PG-FP5 フラッシュメモリプログラマ

リリースノート

R20UT0689JJ1300
Rev.13.00
2022.10.17

No.1 Cancel ボタンの仕様変更

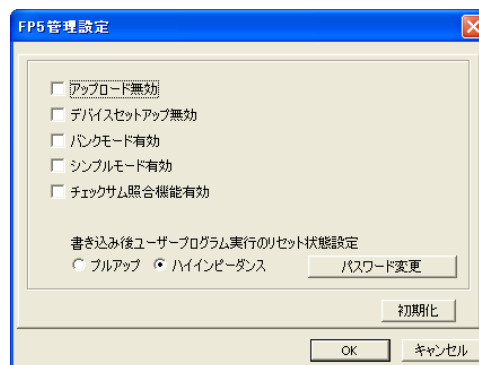
【内 容】PG-FP5 本体の Cancel ボタン機能について、全てのコマンドに対して中断する機能から、[読み出し]コマンドのみ中断する機能に仕様変更しました。

【改善案】管理記号 A(ファームウェア:V1.01/FPGA:V1/GUI:V1.00)以上で仕様変更されております。

No.15 [ワイドボルテージモード]機能追加

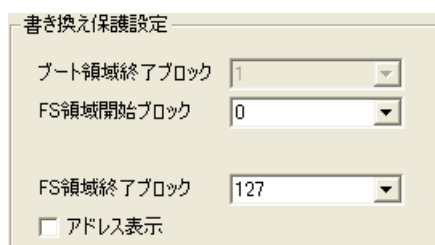
【内 容】[コマンドオプション]エリアに[ワイドボルテージモード]チェックボックスを追加しました。[ワイドボルテージモード]をチェックした場合、ワイドボルテージモードで各コマンドを実行することが可能になります。チェックしない場合、フルスピードモードで各コマンドを実行することが可能になります。なお、[ワイドボルテージモード]チェックボックスは本機能が対応しているデバイスを選択したときに、有効になります。

【改善案】管理記号 A(ファームウェア:V2.02/FPGA:V2/GUI:V2.02)以上で仕様追加されております。

No.16 [書き換え保護設定]エリアの配置変更

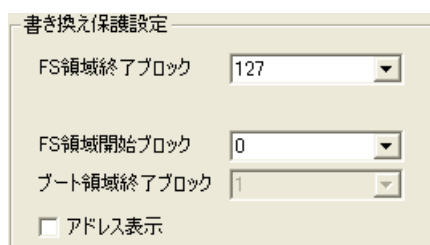
【内 容】[書き換え保護設定]エリアの配置を変更しました。

【改善案】管理記号 A(ファームウェア:V2.02/FPGA:V2/GUI:V2.02)以上で仕様変更されております。

No.25 対応 Windows の変更

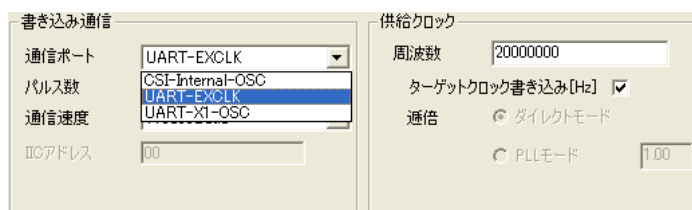
【内 容】Windows 7 (32bit 版, 64bit 版), Windows Vista (64bit 版) をサポート追加しました。

Windows 2000 をサポート対象外としました。

【改善案】管理記号 A,C,D(ファームウェア:V2.06/FPGA:V4/GUI:V2.06)以上で仕様変更されております。
